**DROGA WOJEWÓDZKA NR 802 USTAWIENIE ZNAKÓW B-33 I U-3E W
CIĄGU DROGI WOJEWÓDZKIEJ**

PLAN SYTUACYJNY

Rys. nr 3

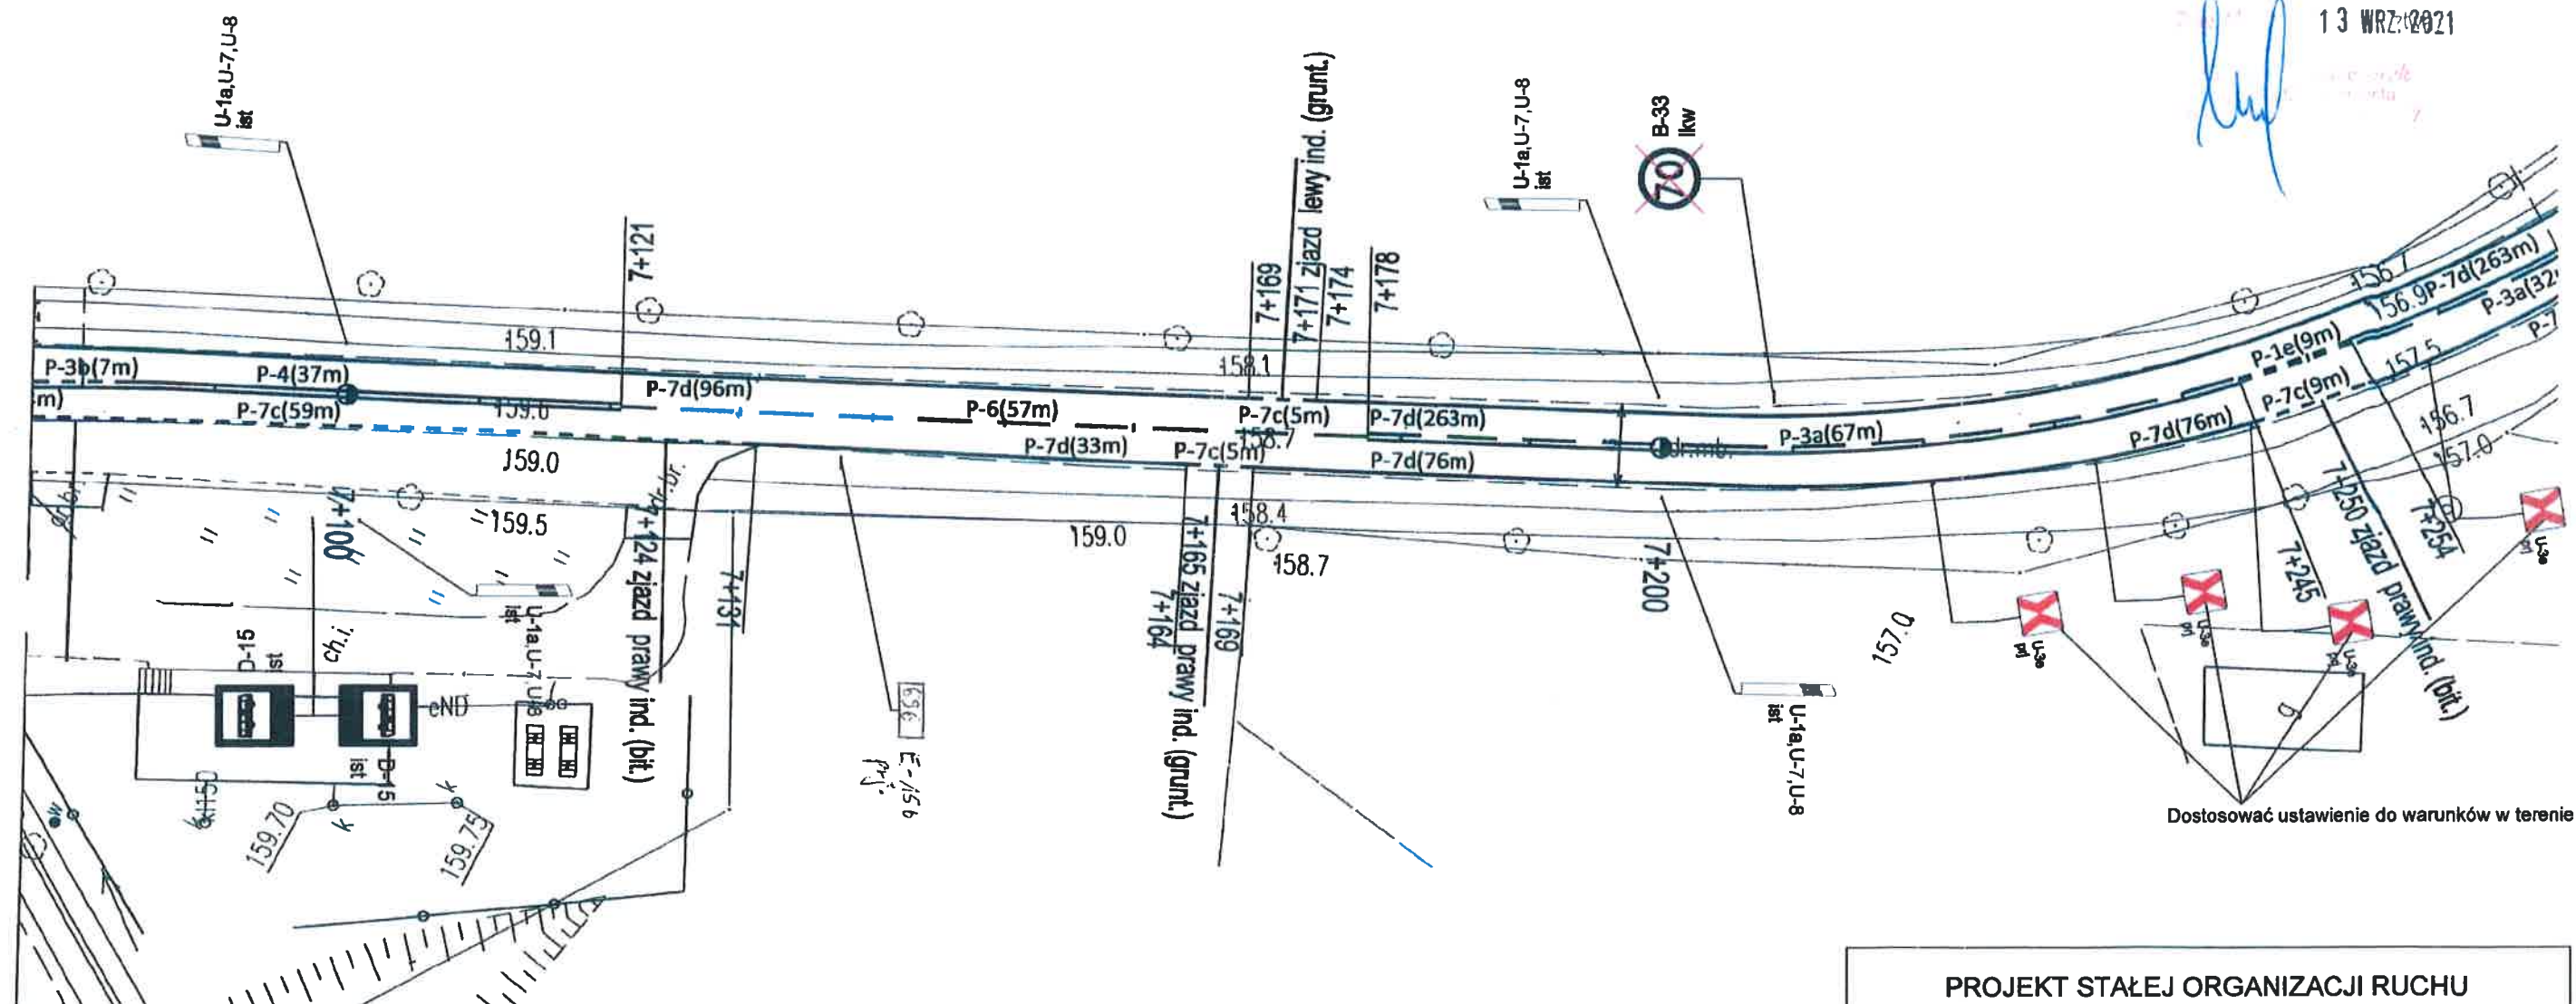
Dostosować ustawienie do warunków w terenie

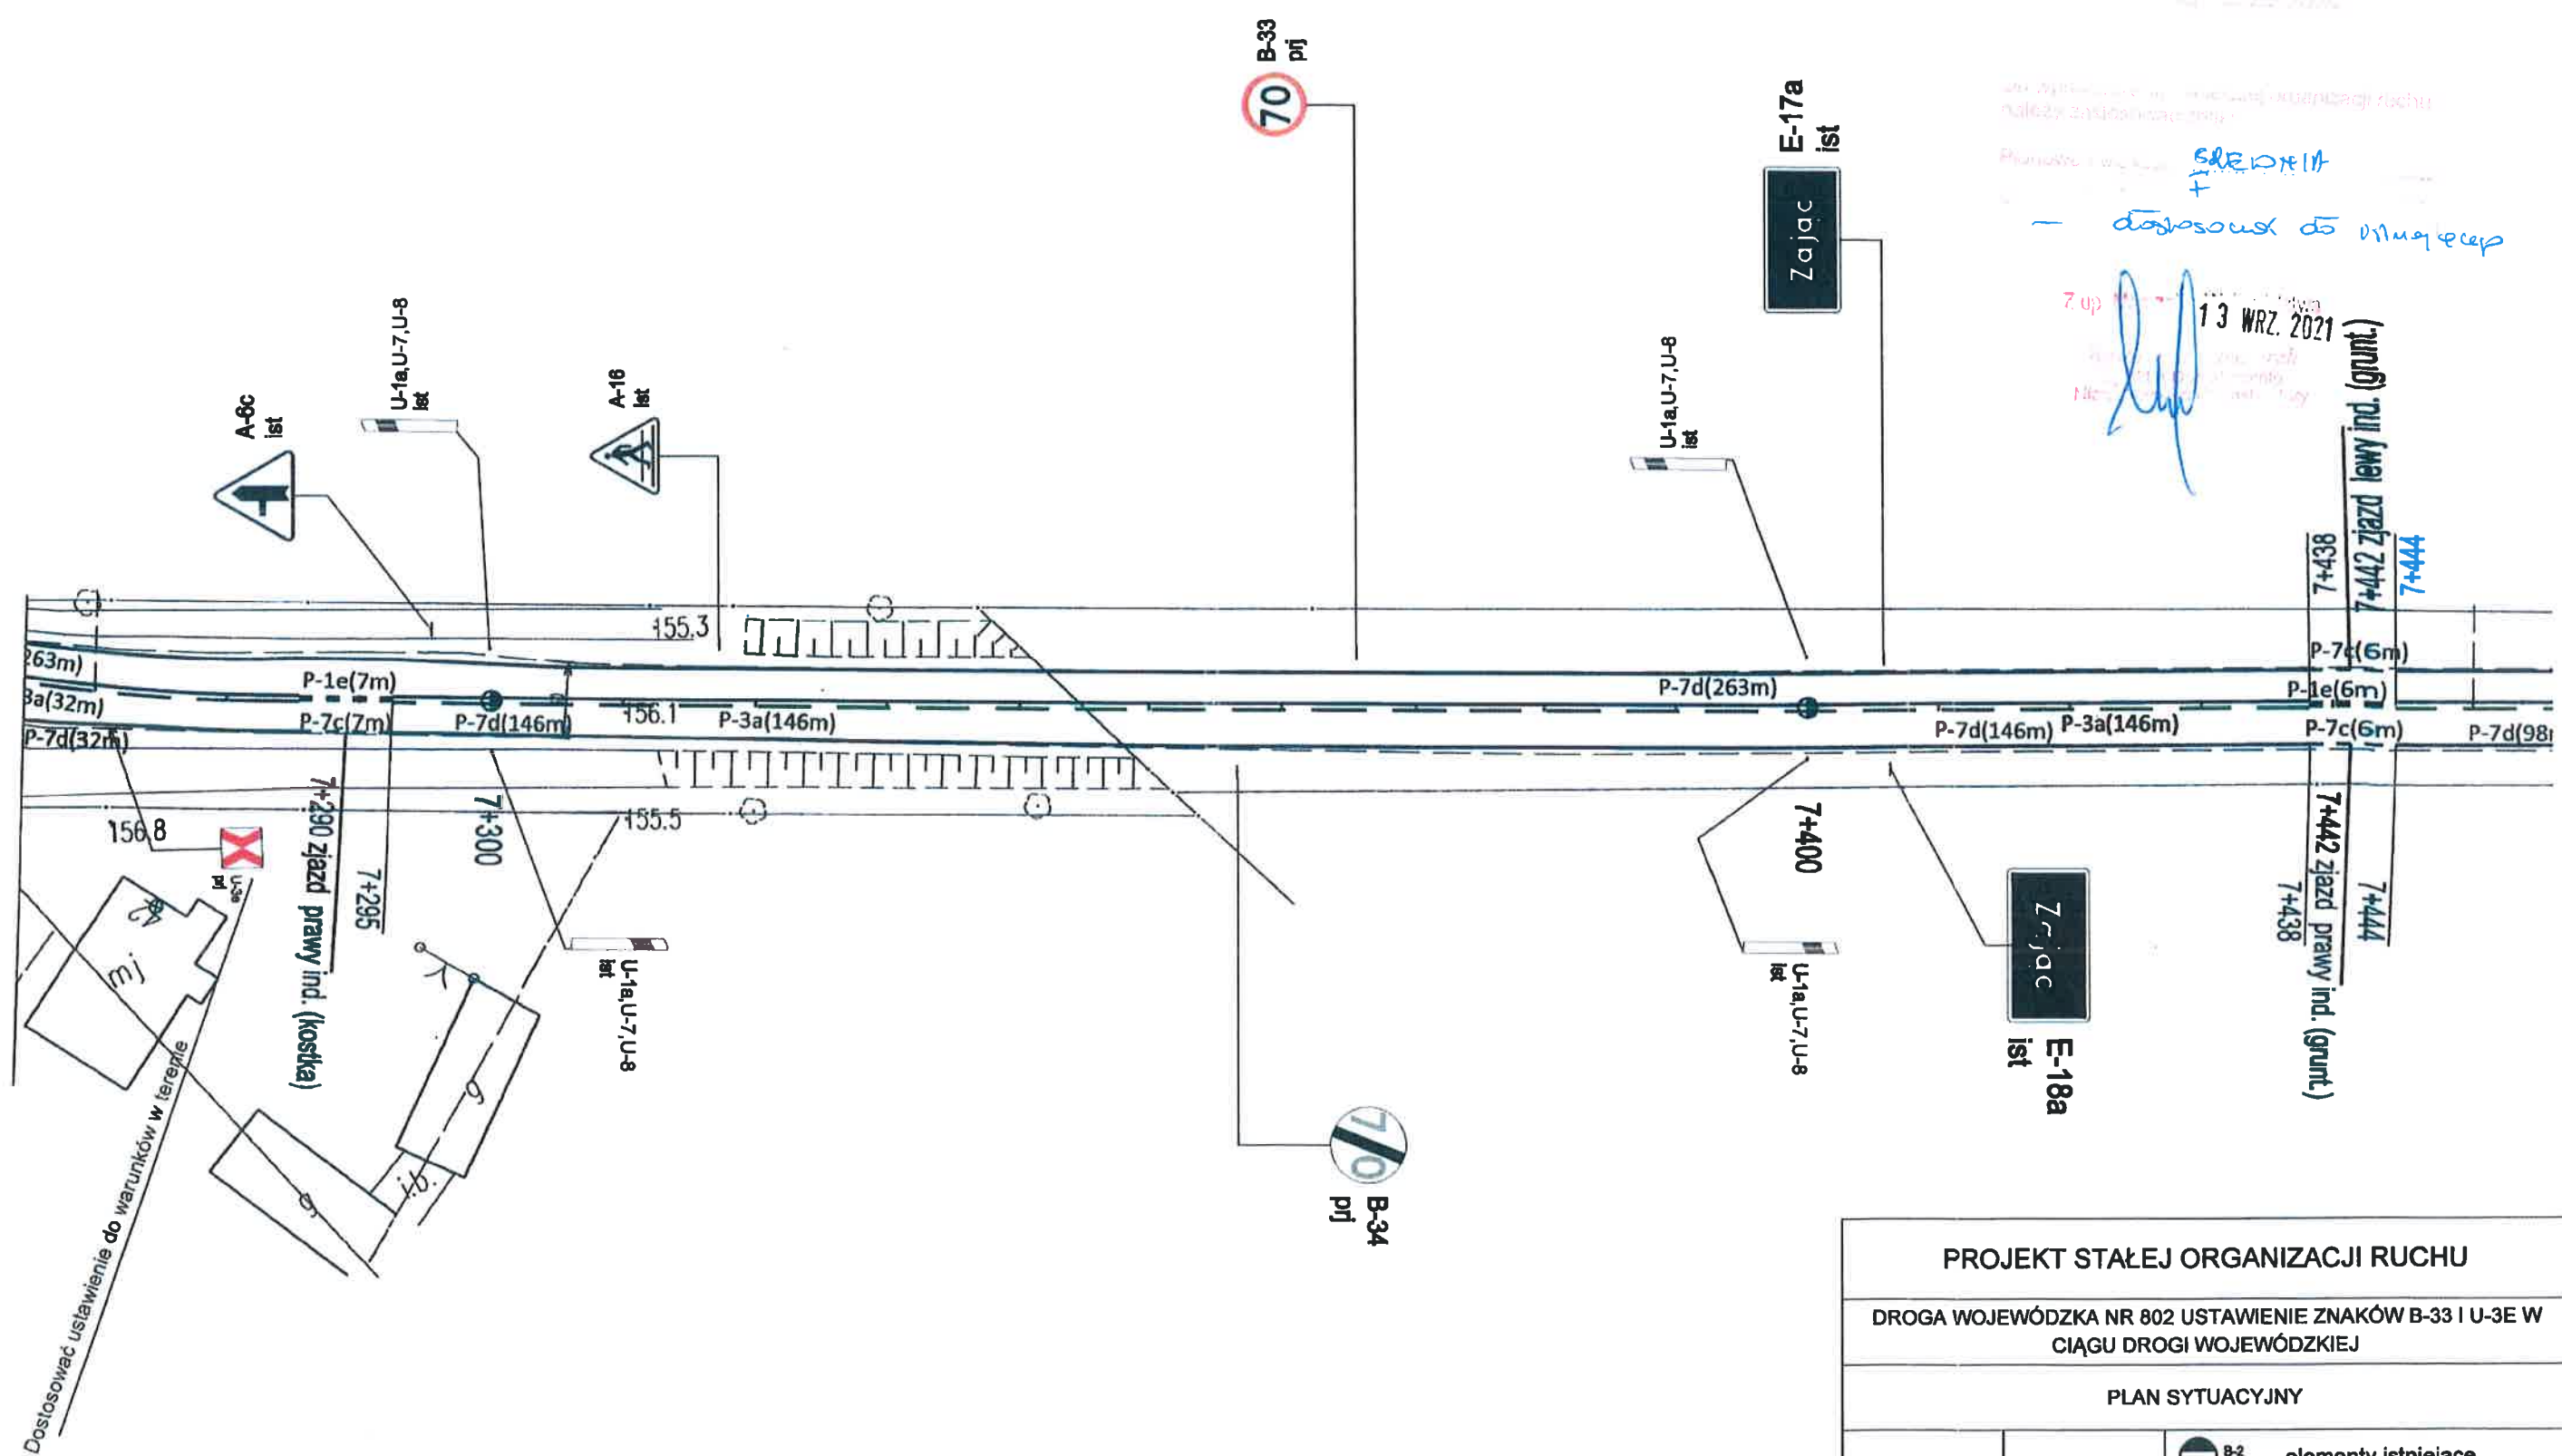
SKEDX117
+
dostosować do planu 400p
13 WRZ. 2021
